Création d'un bassin de rétention de 2.03 ha et 25 000 m³

Avis bureau

Bassin de rétention des Frémaudières Saint Nazaire

Inventaire zone humide et cours d'eau réalisé par CARENE

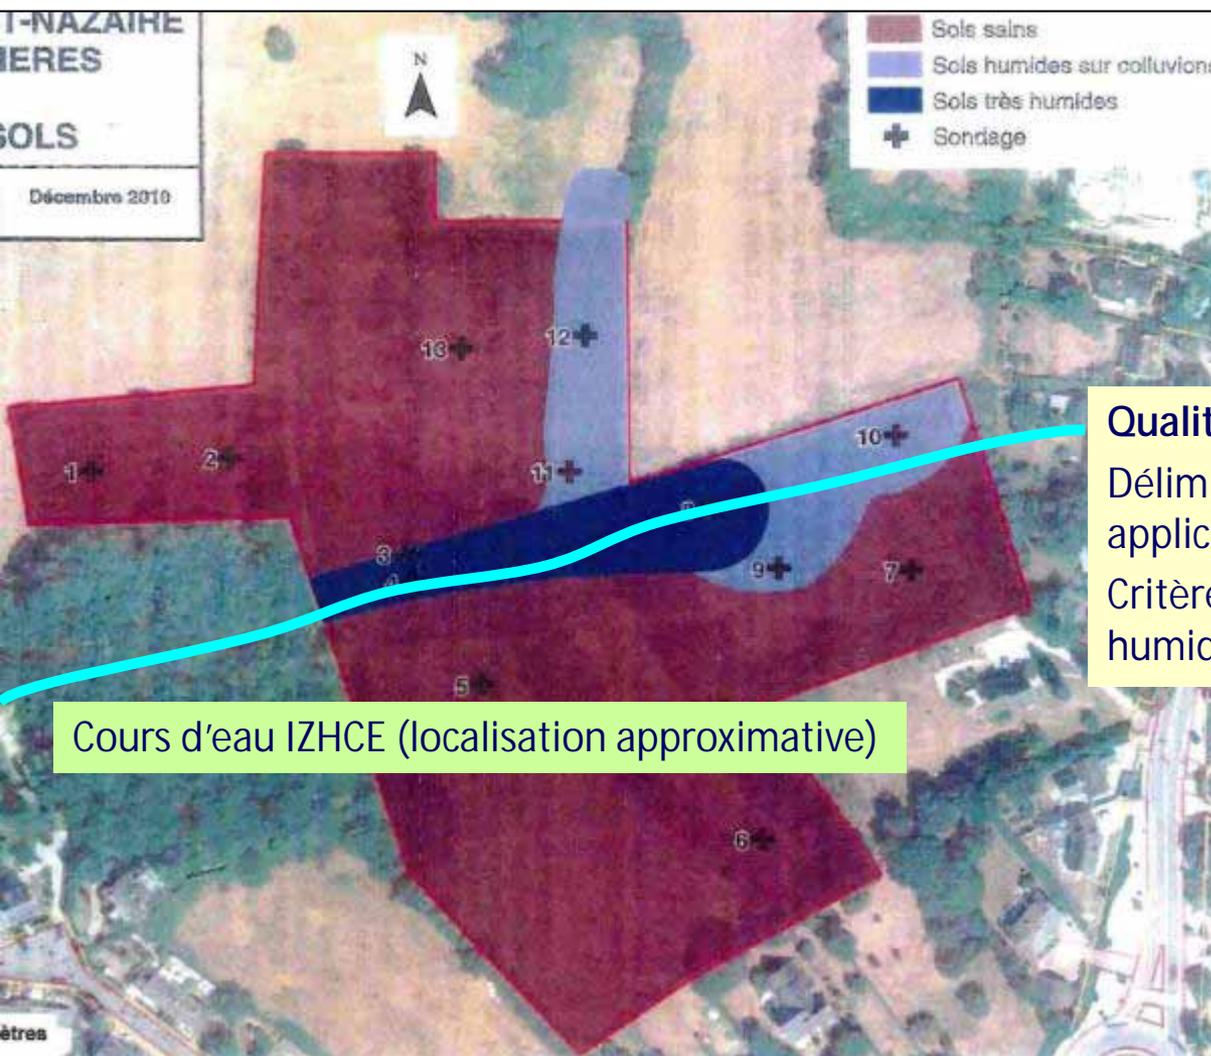
Selon Ouest aménagement, sous évaluation des zones humides sur le site du projet

IZHCE indique la présence d'un cours d'eau non pris en compte dans le dossier. Ouvrage construit en travers d'un cours d'eau

Délimitation des zones humides en application de l'arrêté ministériel.

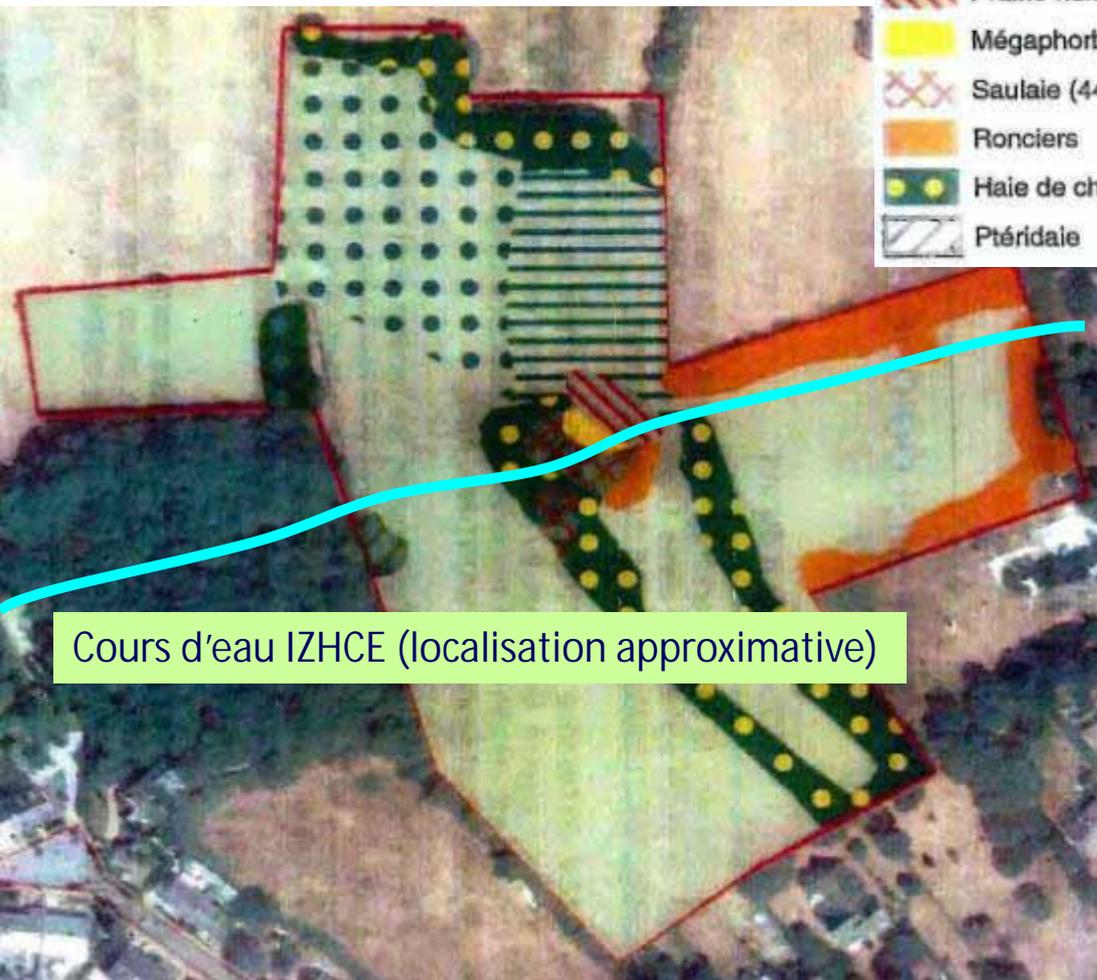
Accumulation des eaux de ruissellement (et du cours d'eau ?) au droit de l'ouvrage

Surcreusement du fond du bassin = augmentation possible des apports d'eau par la nappe

Quelle perturbation du cours d'eau ?

Quelle continuité amont – aval ?

Site du projet = site de la compensation

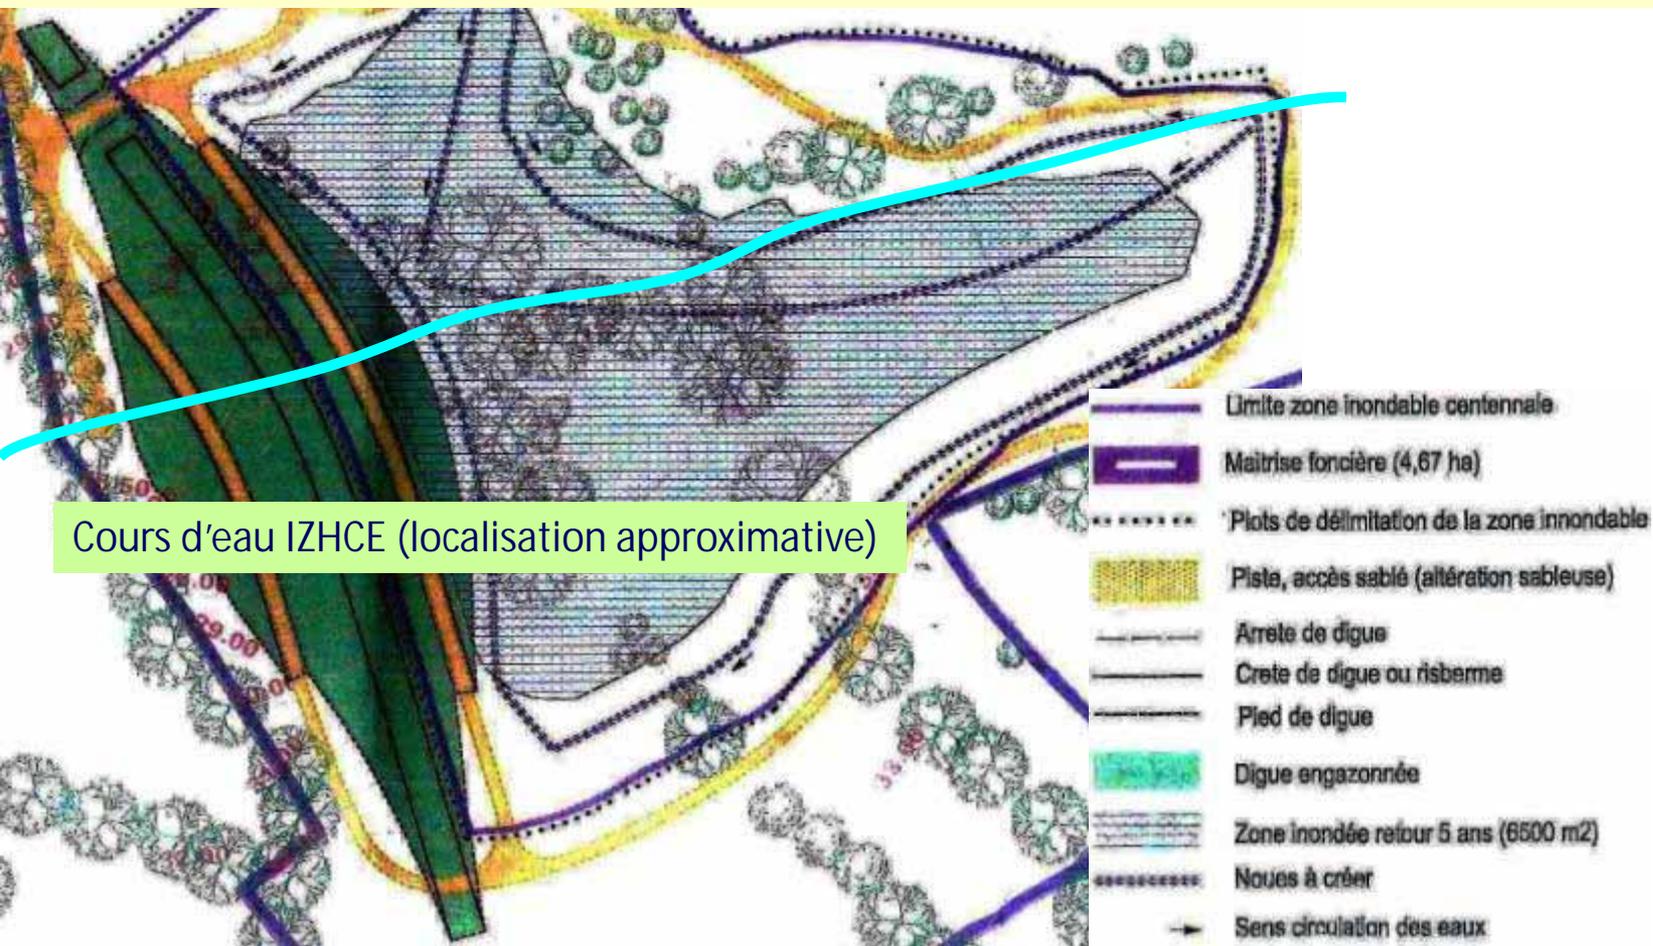
Commentaire dans le dossier : Fonctionnement possible si compactage du fond de noue et du talus de gradin. Reconstitution probable de la végétation initiale avec une diversité plus faible. Besoin de stockage des sols superficiels initiaux pour réglage au fond du bassin (*à priori sol réutilisé pour constituer la digue*)

- La compensation proposée est elle acceptable en l'état ?
 - Ø vision restreinte : que le site du projet
 - Ø lien avec ZH situées en amont, lien aval
 - Ø niveau de définition, pertinence, efficacité ?
 - Ø surface : 3.6 fois ZH végétation, < 1 ZH pédologique
 - Ø contradiction possible dans le dossier : matériaux extraits = constitution de la digue or sol à conserver pour régaler au fond du bassin et faciliter le retour de la ZH, etc.
- Le cours d'eau identifié dans l'IZHCE : non pris en compte, perturbation ? continuité ?
- Non respect de l'article 5 du SAGE / création et gestion de nouveau plan d'eau (y compris bassin de régulation des eaux pluviales)
 - Ø ne pas être positionné en travers des cours d'eau
 - Ø être déconnecté du réseau hydrographique
 - Ø ne pas être construit sur une zone humide
 - Ø etc.

Dimensionnement pour urbanisation actuelle

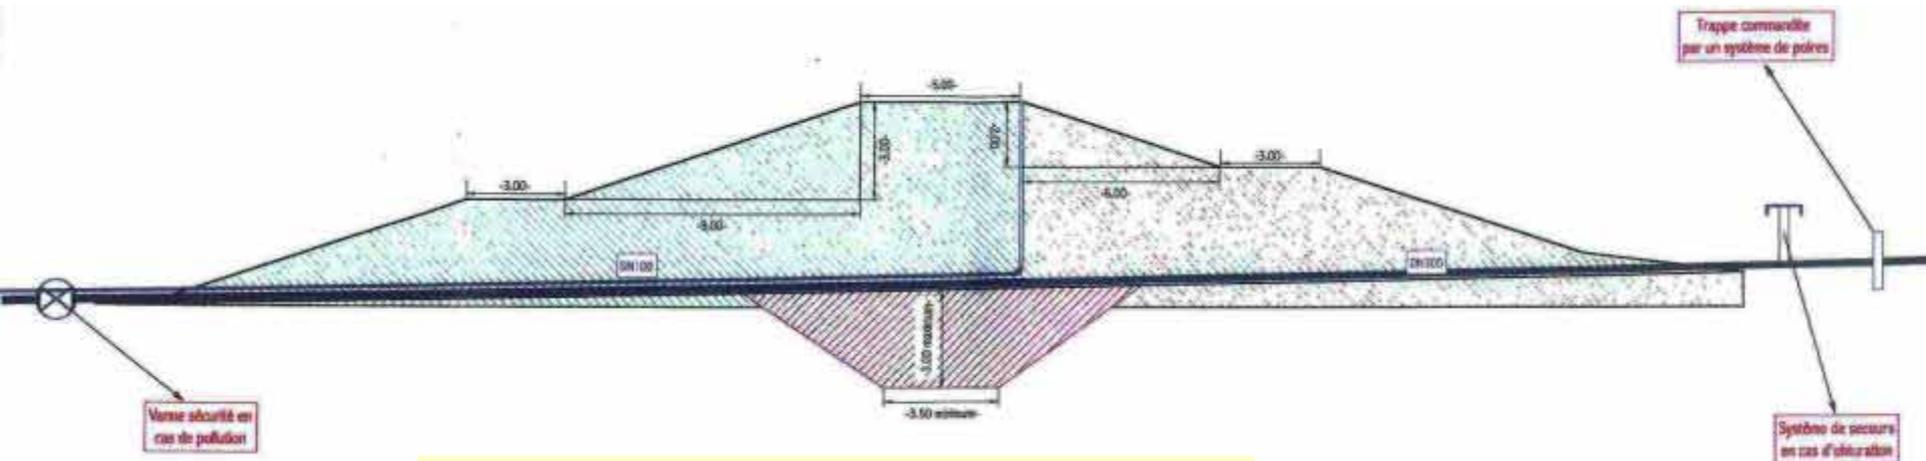
Dimensionnement débit de fuite : 5l/s/ha – dans les faits, rejet max 100 l/s soit 2.3 l/s/ha (limité par exutoire)

Exutoire normal : busage à créer (diam 300) passage en terrain privé

Déversoir si pluie > centennale – rejet vers le milieu naturel (lequel ?)
